B館 v4｜最終確認資料

図面・設計モデルによる確認資料｜Godot本体は未変更

資料の位置づけ：v4詳細平面図を置き換えない最終確認追補。構造は保持し、局所仕上げの指定と未検証項目を明確にします。

1F｜閉鎖壁・局所仕上げ・視点位置

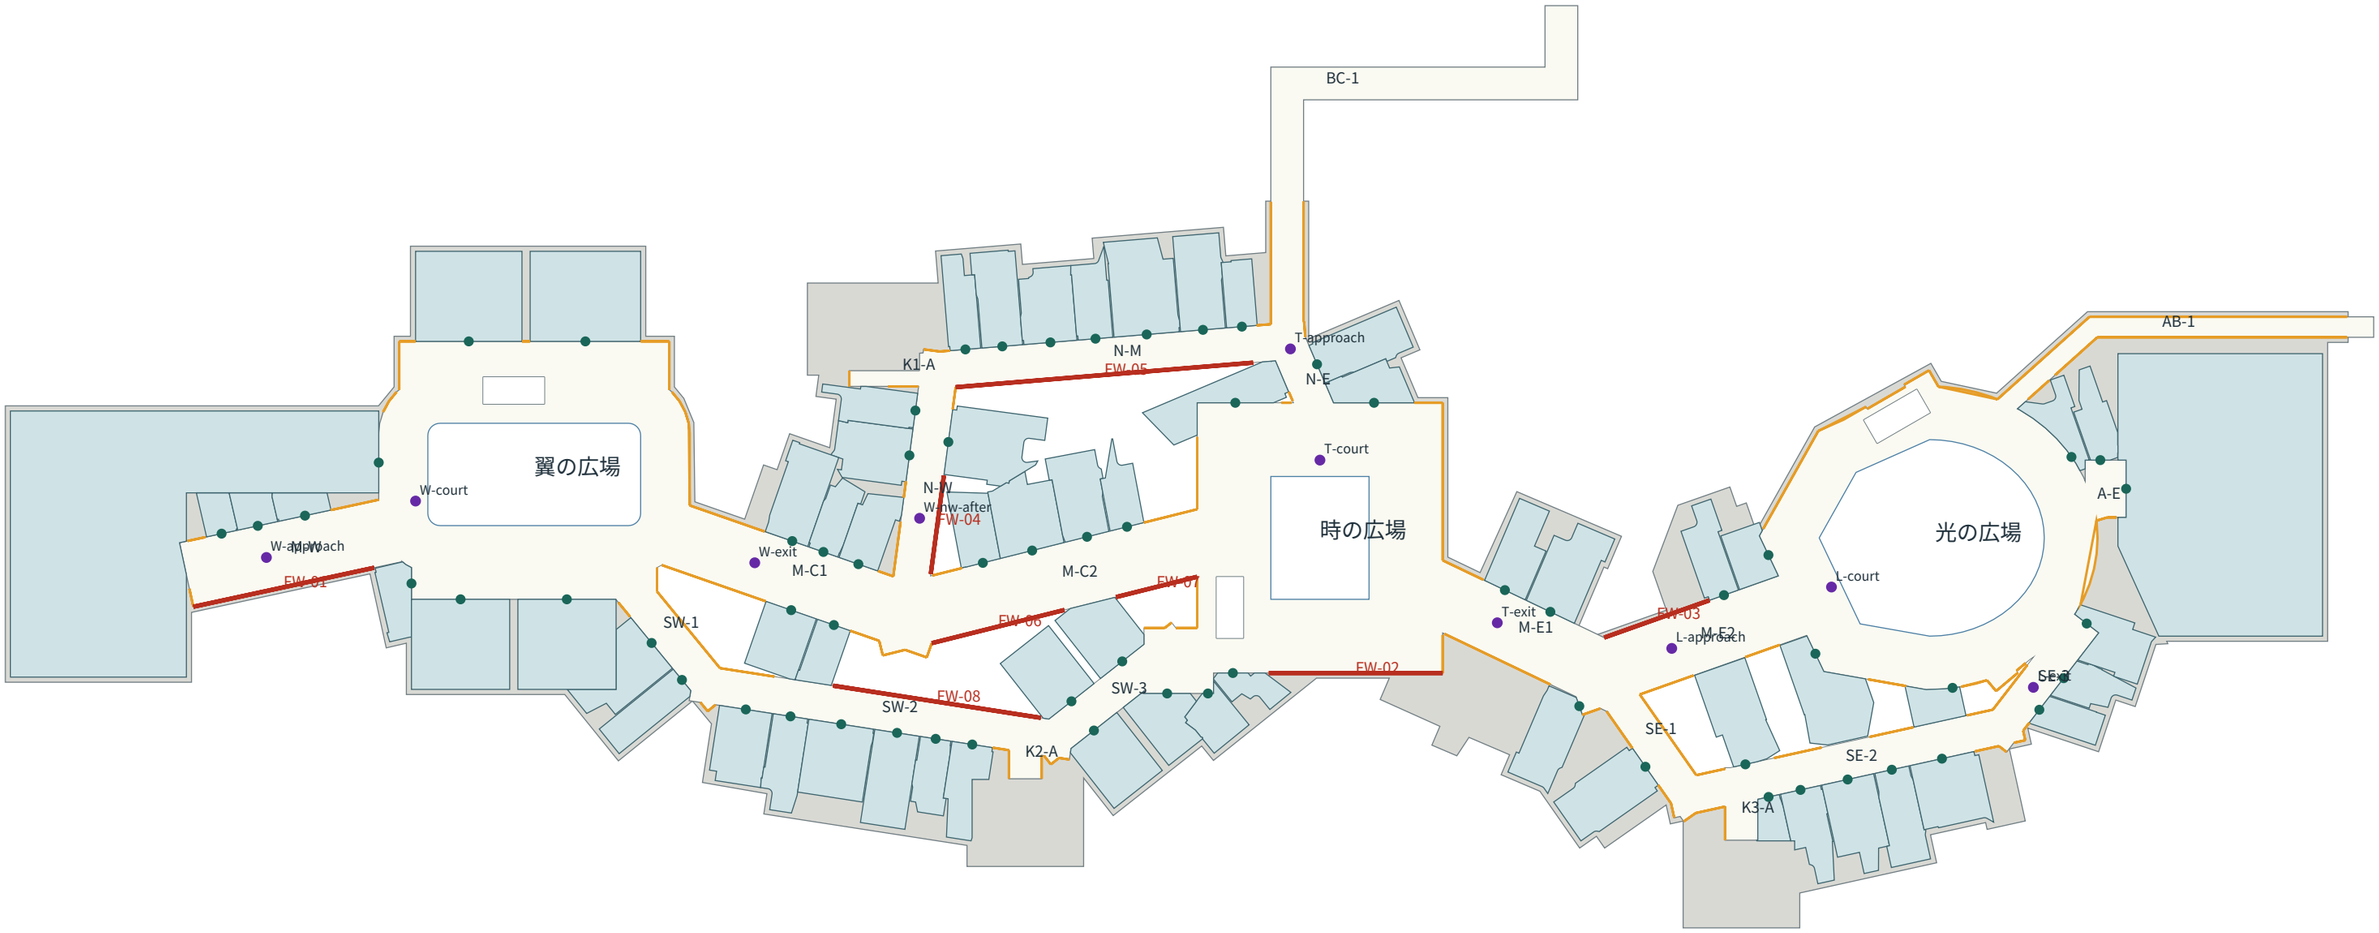
平面・店舗区画・入口位置はv4を保持。赤は壁面仕上げの指定であり、新しい壁や空間ではありません。

2F｜閉鎖壁・局所仕上げ・視点位置

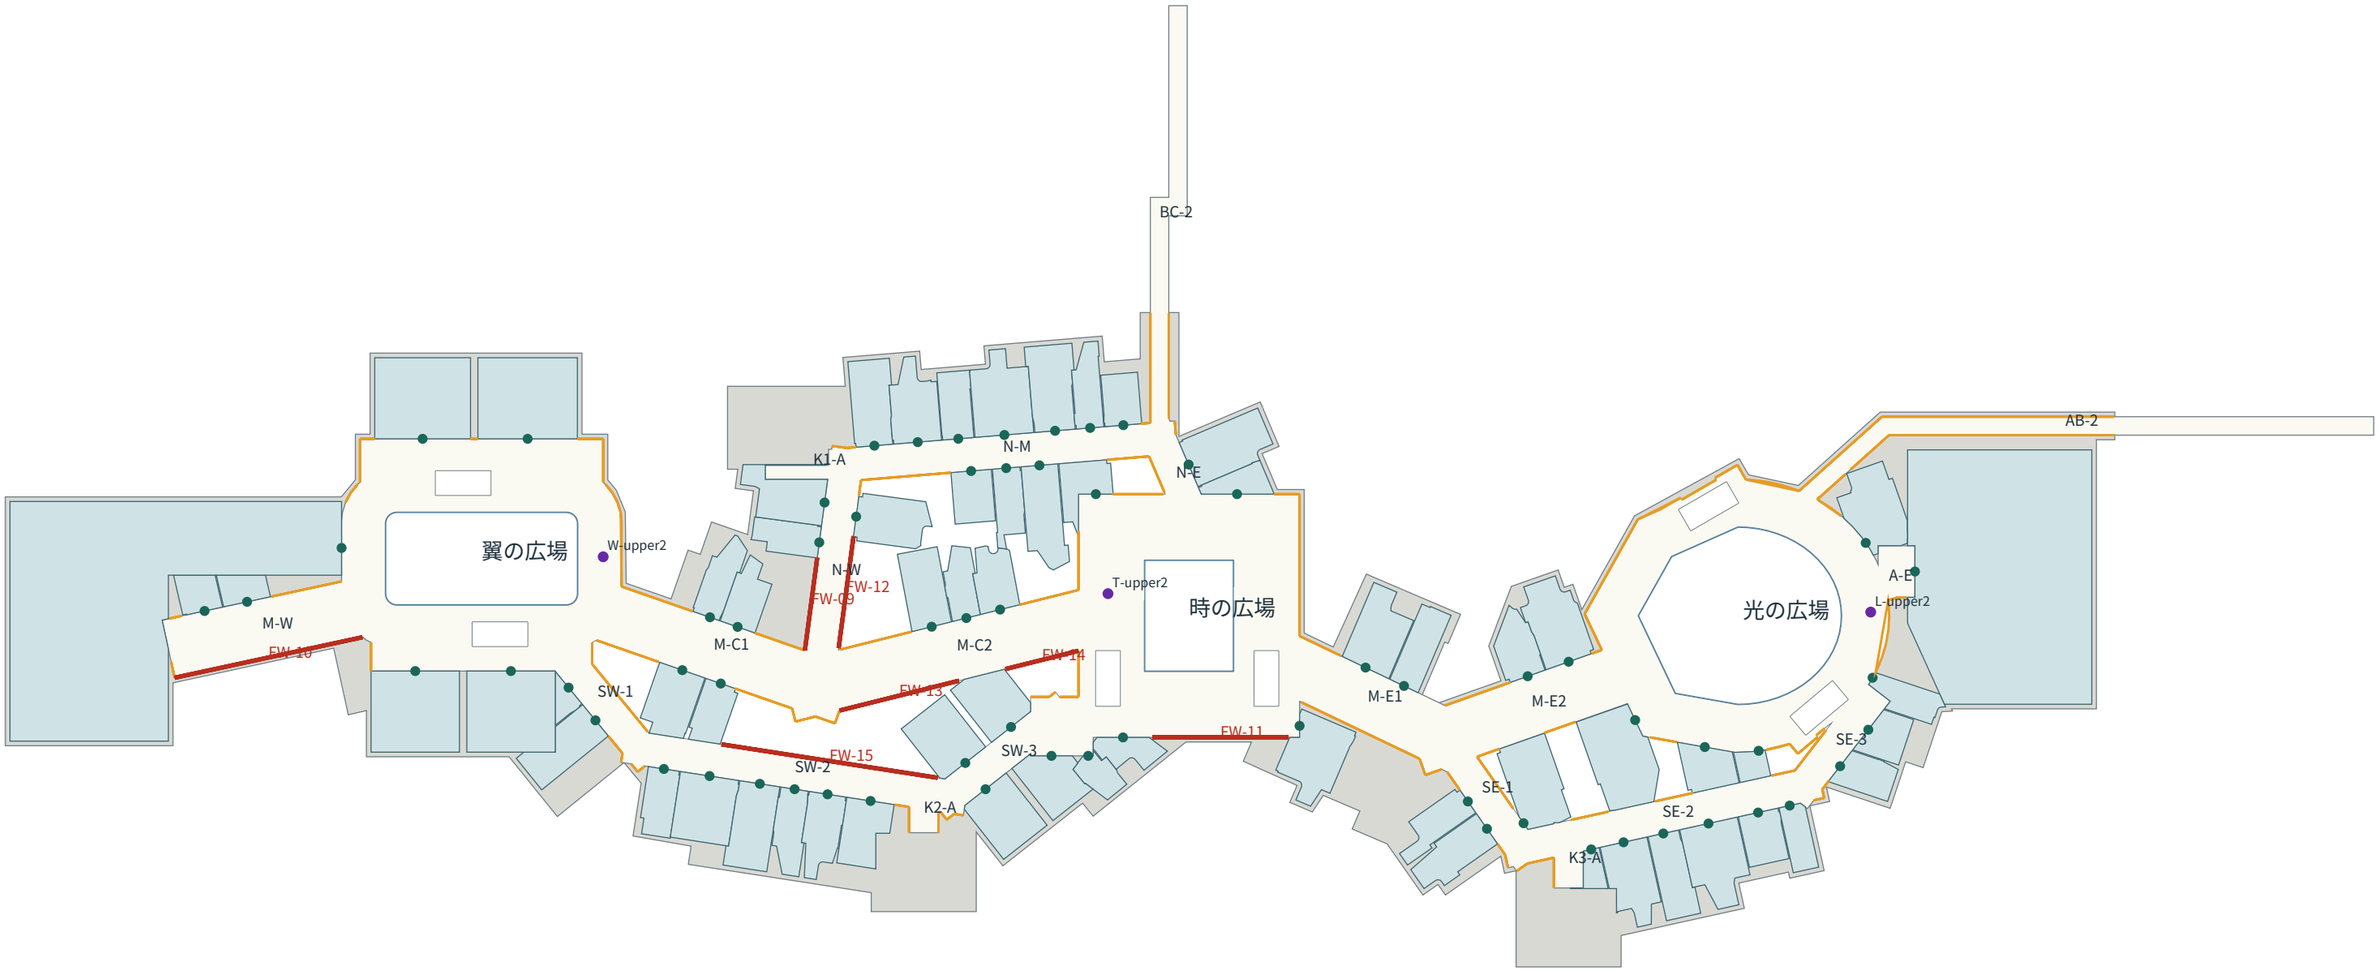
平面・店舗区画・入口位置はv4を保持。赤は壁面仕上げの指定であり、新しい壁や空間ではありません。

3F｜閉鎖壁・局所仕上げ・視点位置

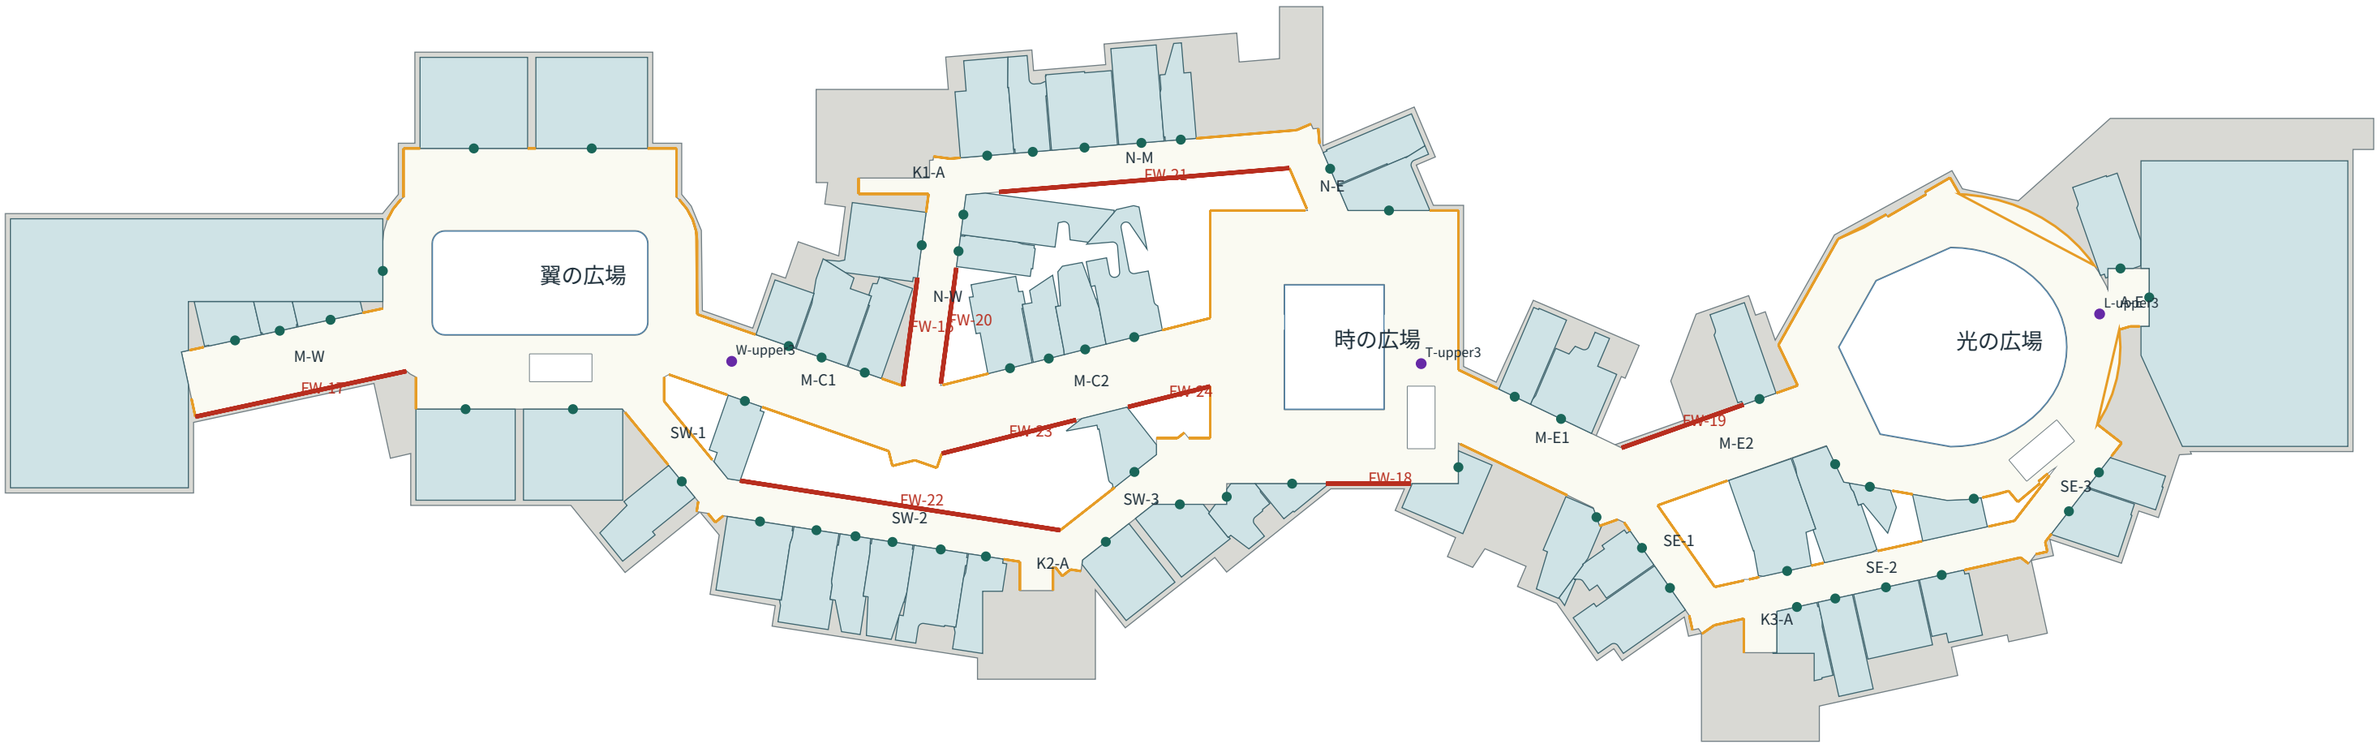
平面・店舗区画・入口位置はv4を保持。赤は壁面仕上げの指定であり、新しい壁や空間ではありません。

局所修正｜同一面内の仕上げ・案内

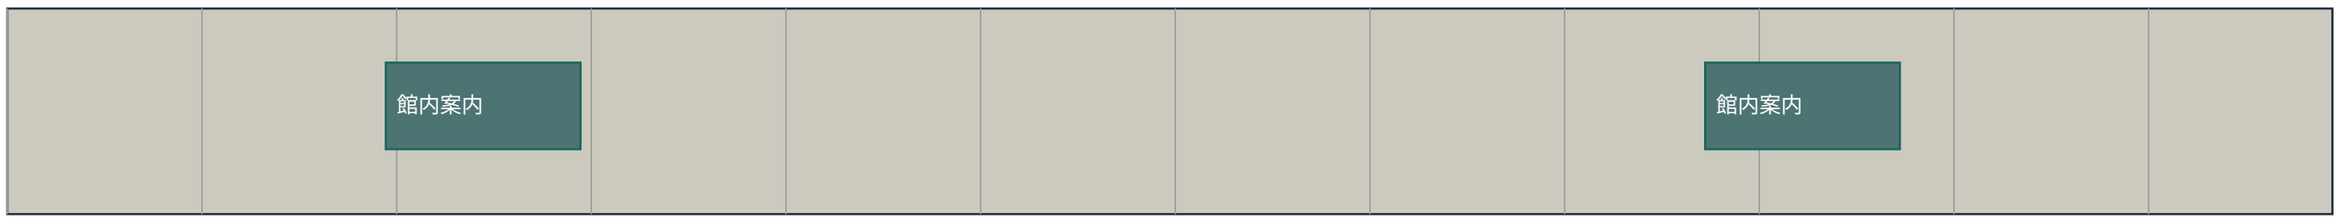
修正前：連続した閉鎖面

修正後：閉鎖を保持し、仕上げだけ分節

壁は閉鎖のまま保持。3mを基準に縦目地、6m以下で控えめな色調を切替。1面につき1〜2枚の館内案内・施設管理展示を置き、等間隔に大量のオブジェを並べません。

案内面は下端0.9m／上端2.1mを基本とし、既存スタッフ扉と設備点検口を避けます。ピクトグラムと日本語の誘導先は、実装時に各階の実在経路・向きを照合してください。参考画像の英語仮ラベルは完成サインではありません。

通路への張出しは0m。新たな立体ベンチ、植栽、展示ケースを通路に追加しません。法定表示やスタッフ扉を隠しません。架空の入口や閉鎖帯を透かす窓は作りません。

時の広場｜北街→偏心した矩形開口→東街・南西街をつなぐ構成を保持。

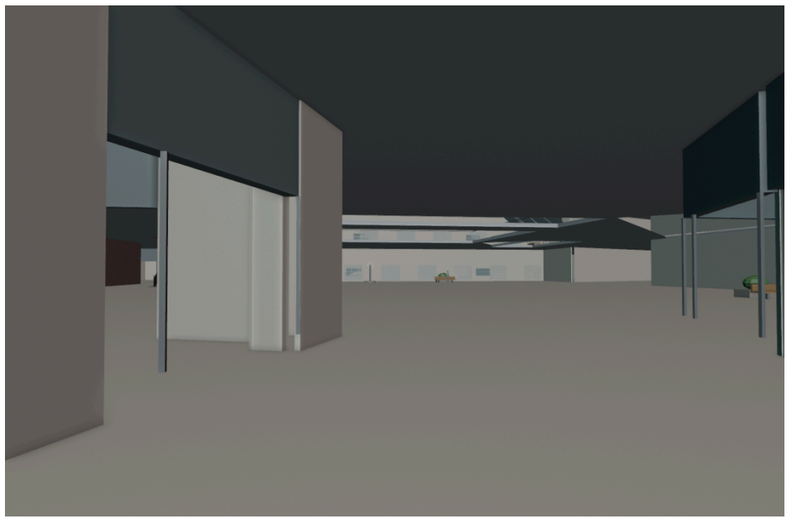
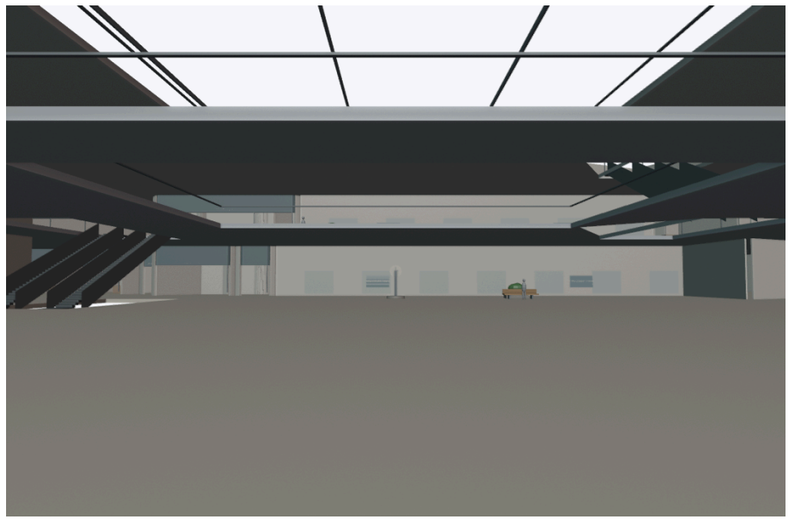
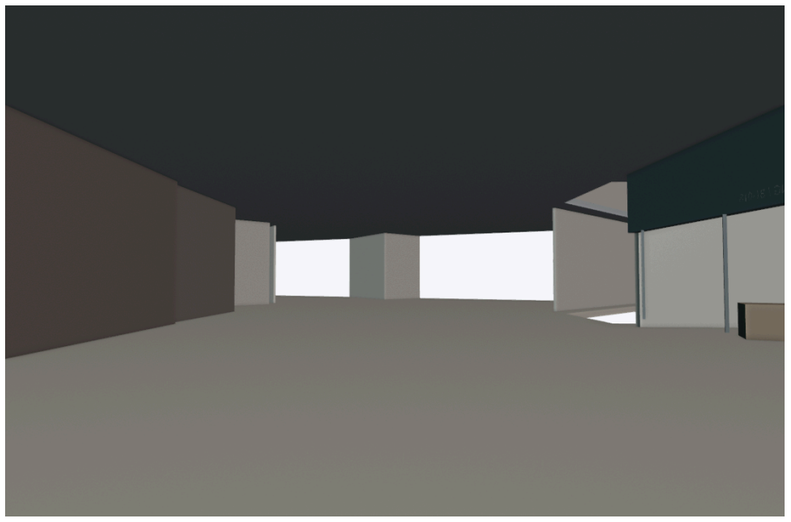
2F/3Fの4m横断橋が見通しを横切り、光・翼より上下階の見通しが遮られます。これは構造上の違いとして残し、橋の下からも出口が読めるかを重点確認します。

追加発見：広場南側に不透過面が正面に見えます。近接通路の数値検査だけでは抽出されなかったため、各階の該当3面にも同じ平面仕上げ・館内案内を追補しました。開口や新通路は追加しません。

北西専門店街N-W｜同一視点の局所仕上げ比較

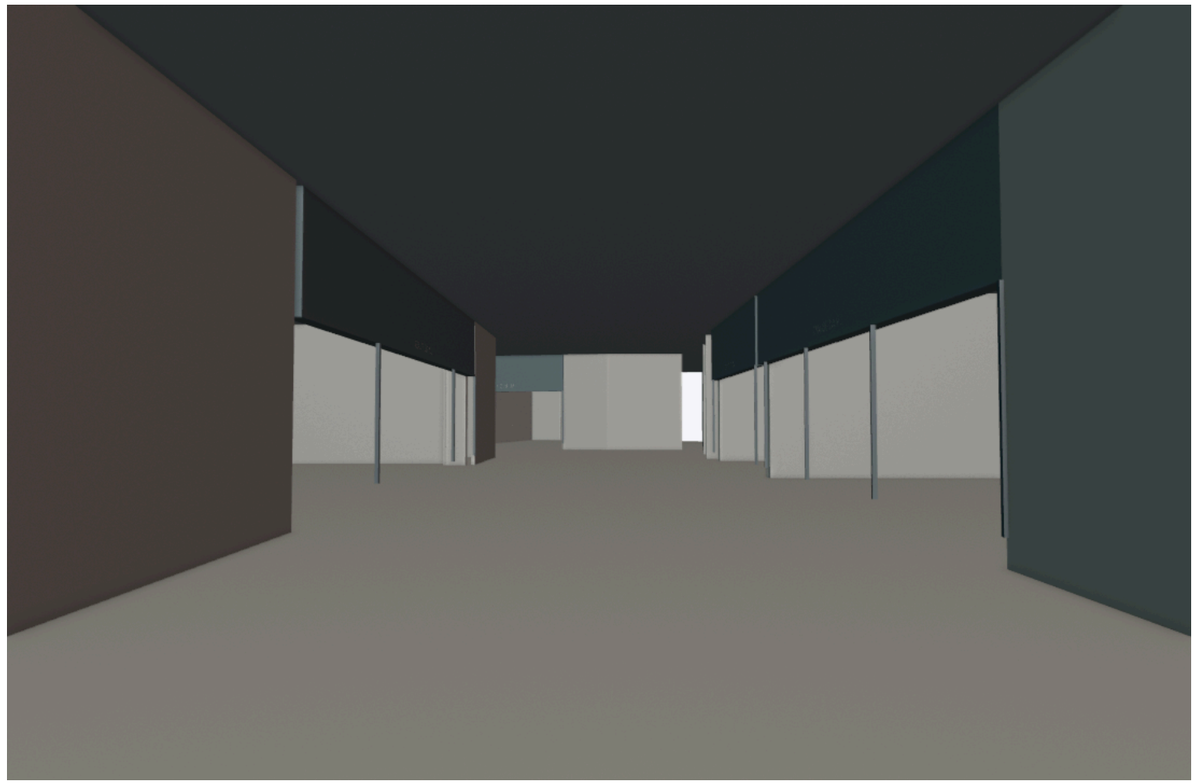
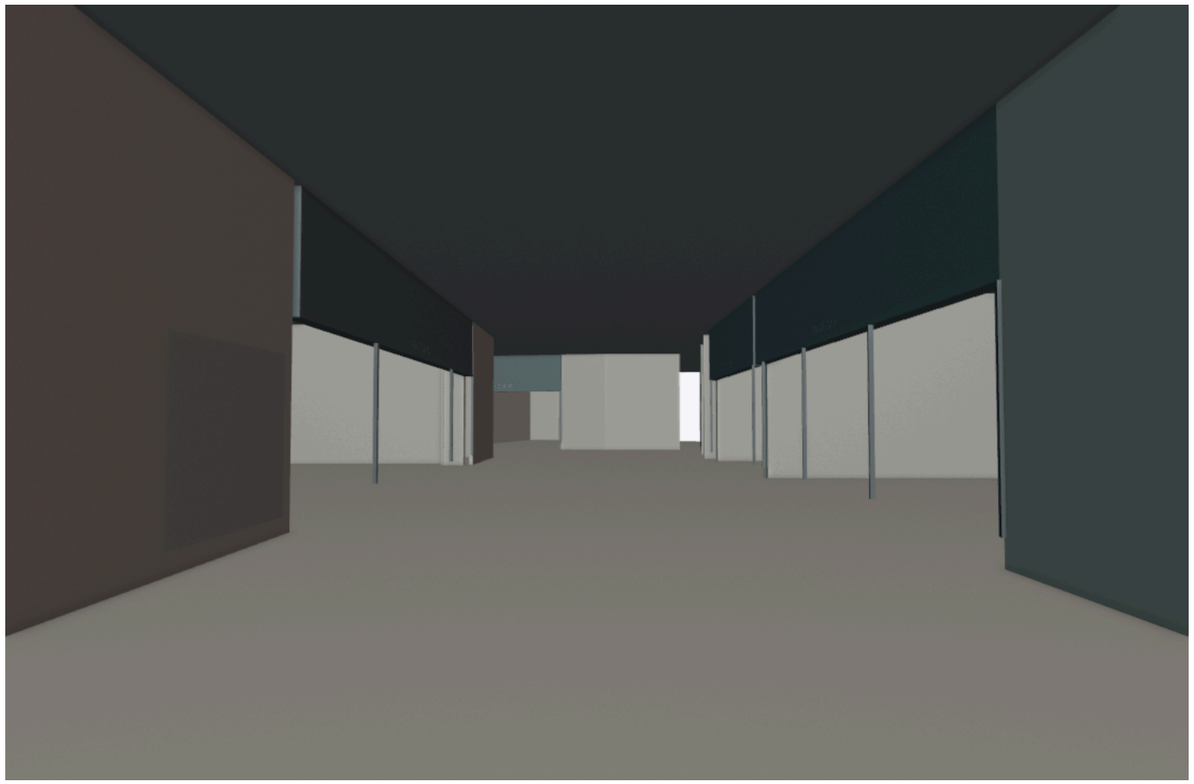
差分は壁面の控えめな色調・館内案内のみです。モデルの床面積、通路幅、入口数、吹き抜け位置は増減していません。

見た目の変化は限定的です。長い壁や入口の少なさを装飾だけで解決済みにはしません。実装後は反対方向・曲がり角の手前からも目的地を認識できるか評価します。
